## סיכום מבדק שנתי-מבדקי בטיחות מנהל חינוך

סמל המוסד-614966  
סוג המוסד-בית ספר  
שם המוסד-בית ספר אורות  
כתובת המוסד-שבט בינימין 19  
טלפון המוסד-088663500  
פרטי המנהל/ת-הרב יואל רפאל דרמון  
תאריך המבדק-ג' 28/2/2023  
? האם נמצאו ליקויים עם קדימות 0-לא  
המבנה מאושר לשימוש-כן  
פרטי הבודק-אדם דור

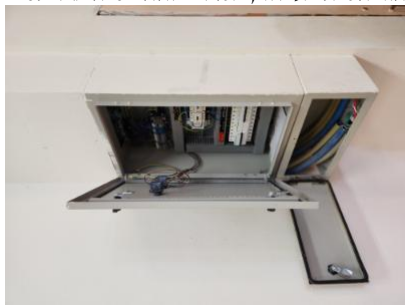
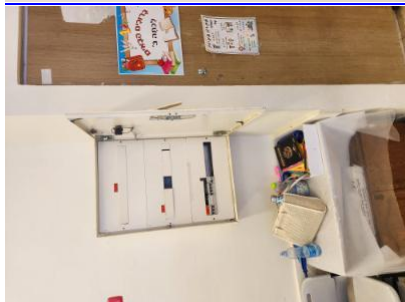
לוחות חשמל לא יהיו -1. מסדרונות מוסד החינוך. מקלטים. כיתות לימוד. לוחות חשמל ללא סידורי נעילה מתאימים. - - -  
עשויים מחומרים דליקים, הארונות יהיו סגורים לארונות וללוחות יהיו סידורי נעילה. לא יהיו חלקים חשופים בלוחות. לא יהיו ארונות חשמל (ראשי/קומתי ואגפי) בצמוד לכיתות,  
9.1-4/3/2023 19: 40 לוחות חשמל-מעבדות, משרדים וחדרי ספח מאוכלסים

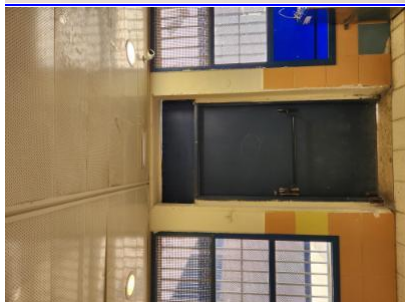
לוחות חשמל לא יהיו עשויים -1-מקלט מספר 35. חדר 34. חדר 32-חוטי חשמל גלויים בלוחות החשמל. סכנת התחשמלות. - - -  
מחומרים דליקים, הארונות יהיו סגורים לארונות וללוחות יהיו סידורי נעילה. לא יהיו חלקים חשופים בלוחות. לא יהיו ארונות חשמל (ראשי/קומתי ואגפי) בצמוד לכיתות,  
9.1-4/3/2023 19: 43 לוחות חשמל-מעבדות, משרדים וחדרי ספח מאוכלסים

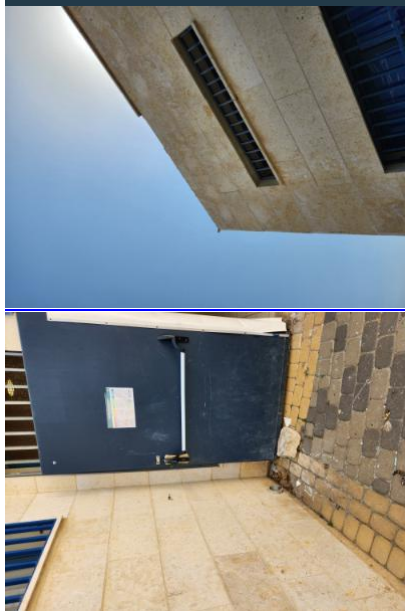
-מגרשי הספורט יהיו תקינים, שלמים, ללא מפגעים-1-מגרש כדורסל-עמודי כדורסל ללא הגנה מתאימה. סכנת פציעה- - -  
 3.52-4/3/2023 20: 23 מגרשי ספורט
